### **Vorlage zur Sitzung der Gemeindevertretung Rendswühren am 03.12.2025**

Abwägung der im Zuge der frühzeitigen Beteiligung der Träger öffentlicher Belange (TÖB) gemäß § 4 Abs. 1 BauGB eingegangenen Stellungnahmen zur 42. Änderung des Flächennutzungsplans der Gemeinde Rendswühren.

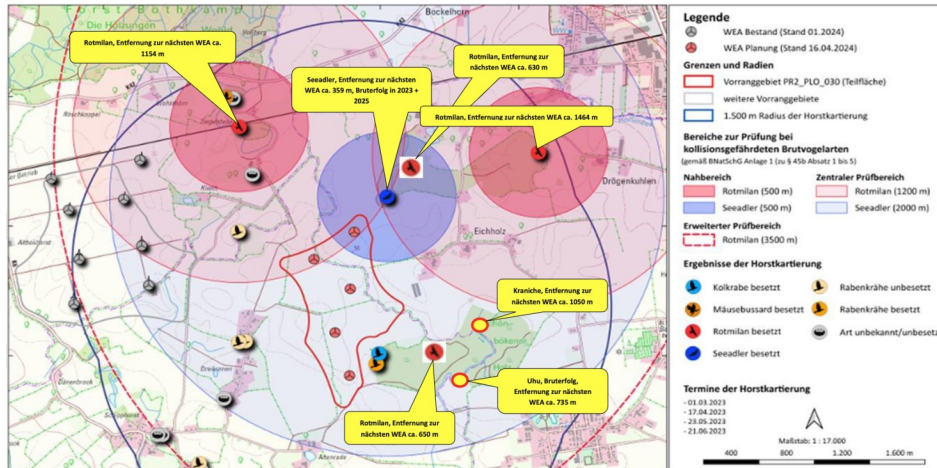
Stellungnahme	Abwägung
<p>Wir fordern weiterhin die Streichung des östlichen Flächenabschnitts des Vorranggebiets PR2_PLO_030 und das, obwohl die Planung bereits weit vorangeschritten ist. Mindestens jedoch die Einhaltung der geltenden Gesetze siehe oben.</p> <p>Insgesamt behalten wir uns rechtliche Schritte vor.</p> <p>Unser Beitrag zur Energiewende</p> <p>Gerne stellen wir der Gemeinde Ruhwinkel unsere südliche Dachfläche des Wohnhauses von 150 qm zzgl. der Dachfläche des Schuppens für eine Photovoltaik Anlage zur Stromerzeugung zur Verfügung.</p>	<p>Kenntnisnahme.</p>
<p><b>P4 vom 07.10.2025</b></p> <p><b>Nach neuer Landesplanung kein Vorranggebiet mehr:</b></p> <ul style="list-style-type: none"> <li>• <b>Forderung:</b> Die Unterzeichner begrüßen die Ablehnung des Vorranggebietes in der neuen Version der Landesplanung und erwarten, dass der Genehmigungsantrag des Betreibers TraveEE für die geplanten Windpark komplett abgelehnt wird.</li> <li>• <b>Begründung:</b> Das östliche Gebiet des Vorranggebietes PR2_PLO_030 wird in der neuen Version der Landesplanung nicht mehr als Vorranggebiet ausgewiesen, sondern als abgelehnte Potentialflächen (siehe Datenblatt zu PR2_PLO_002 (Achtung neue Bezeichnung der Gebietes) ab Seite 4 <a href="https://www.bolapla-sh.de/file/fb783ac7-c3a9-4e65-9049-ce0b3c090558/d9d3dc16-faf2-4e81-ae1d-86fee5e8fa9a">https://www.bolapla-sh.de/file/fb783ac7-c3a9-4e65-9049-ce0b3c090558/d9d3dc16-faf2-4e81-ae1d-86fee5e8fa9a</a> ). Die Ablehnung wird von der Landesplanung insbesondere mit dem fehlenden Abstand von nur 359 m zum Seeadlerhorst in Bockhorn und den nahen</li> </ul>	<p>Kenntnisnahme.</p> <p>Auf Nachfrage gab die Landesplanung am 09.10.2025 folgende Auskunft: „Die fünf beantragten WEA sollen innerhalb des gemäß Landesverordnung für den Regionalplan für den Planungsraum II in Schleswig-Holstein Kapitel 5.7 (Windenergie an Land) (Regionalplan II-Teilaufstellung-VO) vom 29. Dezember 2020 festgelegten Vorranggebietes Windenergie PR2_PLO_030 errichtet werden. Insofern stimmen die beantragten WEA mit den Zielen der Raumordnung überein.</p> <p>Die Regionalplan II-Teilaufstellung-VO bleibt solange wirksam bis sie aufgehoben oder durch die derzeit laufende Teilaufstellung des Regionalplans des Planungsraums II in Schleswig-Holstein Kapitel 4.7 zum Thema Windenergie an Land ersetzt wurde. Letzteres ist erst dann</p>

Stellungnahme	Abwägung
<p>Rotmilanhorsten begründet. Der 2.000 m - Umgebungsbereich um den Seeadlerhorst wird als Vorranggebiet ausgeschlossen.</p> <p>Eine Genehmigung des Windparks würde der neuen Landesplanung widersprechen und wäre aus Artenschutzgründen nicht nachvollziehbar.</p>	<p>der Fall, wenn die laufende Teilaufstellung in Kraft getreten ist. Daher steht die laufende Teilaufstellung derzeit der wirksamen Regionalplan II-Teilaufstellung-VO nicht entgegen.“</p>
<p><b>Ausgleichszahlung Seeadlerhorst:</b></p> <ul style="list-style-type: none"> <li>• <b>Forderungen:</b></li> <li>• Es sollte eine rechtliche Prüfung der Ausgleichszahlung von der Kommunalaufsicht erfolgen.</li> <li>• Die Gemeindevertretung sollte die Ausgleichszahlung ablehnen, weil die Seeadler durch die Ausgleichszahlung und das Antikollisionssystem (AKS) nicht geschützt werden.</li> <li>• Die Gemeindevertretung sollte von der Genehmigungsbehörde prüfen lassen, ob die weitere Planung ausgesetzt werden muss, weil die Seeadler in 2025 wieder erfolgreich gebrütet haben.</li> <li>• Die Gemeindevertretung sollte veranlassen, dass zumindest die Windkraftanlage WA1 nicht gebaut wird, weil sie zu nah am Horst steht. Ein AKS für diese Anlage kann die Adler nicht schützen.</li> <li>• <b>Begründung:</b> Die laut Artenschutzbericht vorgesehene Ausgleichszahlung für den Seeadlerhorst, der seit 2023 (*) in Bockhorn nachgewiesen wurde, ist rechtlich fragwürdig. Die Ausgleichszahlung könnte als verdeckte Bestechung oder Ablasshandel bewertet werden.</li> </ul> <p>Die Ausgleichszahlung sollte abgelehnt werden, um die Seeadler zu schützen, die auch in 2025 wieder Bruterfolg hatten. Insbesondere auch Jungtiere wären vor allem durch die Windkraftanlage WA1 auf Bockhorner</p>	<p>Kenntnisnahme.</p> <p>Das Antikollisionssystem ist gemäß § 45b BNatSchG als geeignete mögliche Schutzmaßnahme aufgeführt.</p> <p>Die Ausgleichszahlungen dürfen gemäß § 6 Abs. 1 S. 5 ff. WindBG als alternatives Mittel angewendet werden, wenn keine geeigneten, verhältnismäßigen Maßnahmen verfügbar sind.</p> <p>Geltendes Recht wird somit eingehalten.</p>

Stellungnahme	Abwägung
<p>Gebiet (Entfernung: 359 m) stark gefährdet. Laut Information von Herrn Kalin Günter Kalin (Vorsitzender der Projektgruppe Seeadlerschutz S-H) funktioniert ein AKS nur, wenn die Greifvögel aus mindestens 1.000 m anfliegen. Nur dann können sie die Flugrichtung bestimmen und rechtzeitig reagieren.</p>	
<p>Bernd Koop (Ornithologische Arbeitsgemeinschaft (OAGSH) und Naturschutzbeauftragter Kreis Plön) hat den Artenschutzbericht geprüft und hat folgende Meinung:</p>	
<p><i>„Wenn die absehbare Gefährdung des Seeadlers mit einem „Geldablass“ regelbar ist, verstößt das m.E. gegen jeden gesunden Menschenverstand. Leider hat der Bundesgesetzgeber diesen Wahnsinn zugelassen, weil er gespürt hat, dass der Raum für derartige Ausbauziele nicht mehr vorhanden ist.</i></p>	
<p><i>Kritisch sehe ich auch die angedachten Vogelerkennungssysteme: Grundsätzlich sind sie ja wirksam. Wenn sie aber genutzt werden, um ggf. in den Nahbereich eines Horstes einer schlaggefährdeten Art einzudringen, hilft es den Milanen oder Adler nicht: Bei einer Abschaltungszeit von 6% der gesamten Zeit beginnt für den Betreiber die Unzumutbarkeit, dann muss er nicht länger das System scharfstellen.</i></p>
